File: SFP_PSU.sch

Title: SFP-Board, 2017.03 - Power Supply

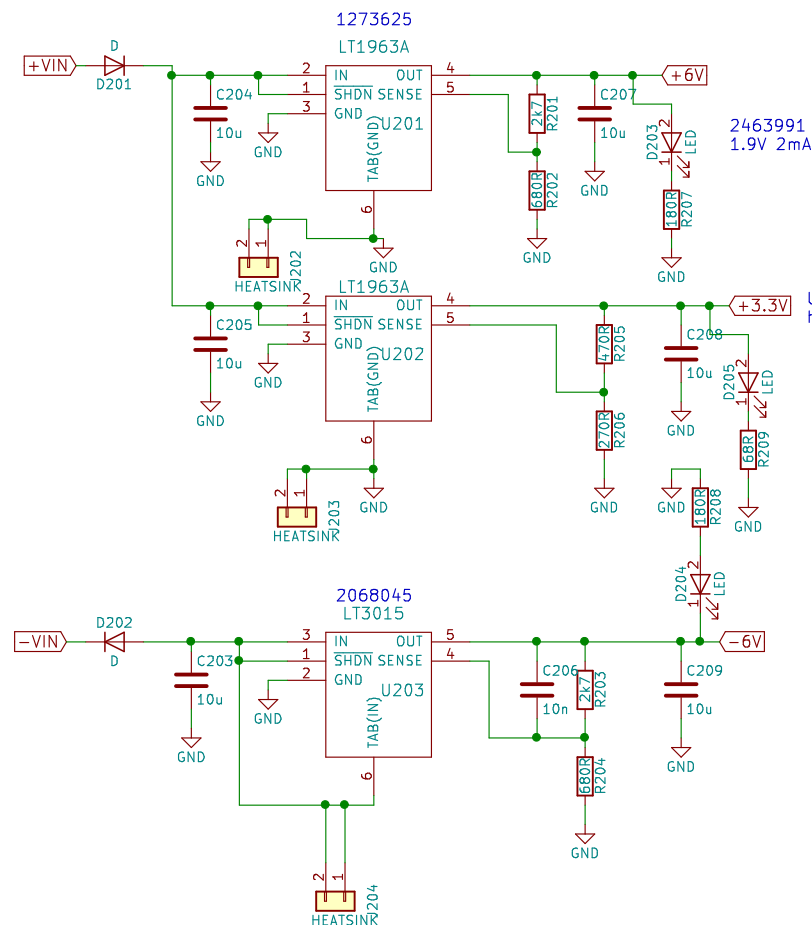
2018-03 removed filters from DC-input

2018-03: remove DC-filters, add heatsinks
